Produkt-
neuheiten

Aktualisierte Teile im Bereich Zusätzliches Schienensystem

#Zusätzliches
Schienensystem

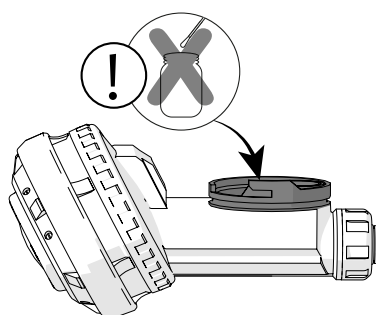
- a,** Das neue Taucherlicht ist jetzt mit der Artikelnummer 32316-52 erhältlich. Es benötigt drei AAA-Batterien (nicht im Lieferumfang enthalten), hat eine variable Leistung von 10 bis 300 Lumen und eine Tiefe von bis zu 100 Metern.
- b,** Das selbsttönende Glas ist nicht mehr verfügbar. Es wird durch ein Glas mit 7 DIN, Artikelnummer 30589-52, oder ein Glas mit 9 DIN, Artikelnummer 30589-51 ersetzt. Beide werden in einer Verpackung mit je 5 Stück verkauft.
- c,** Der Schienenhalter an der Zubehörschiene haben ein leicht verändertes Design und sind jetzt etwas breiter.

#Mundstück

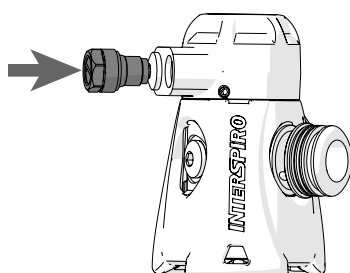
Wischen Sie die Dichtflächen gründlich ab, damit sich keine Schmiermittel darauf befinden (grauer Bereich im Bild). Verbleibendes Schmiermittel auf den Auffüllflächen kann dazu führen, dass sich das Mundstück löst.

Die Schraube an der Schlauchklemme ist mit 0,5 Nm festzuziehen. Verwenden Sie den Drehmomentschraubendreher 88 748-53 mit dem Bit-Kit 88 749-51.
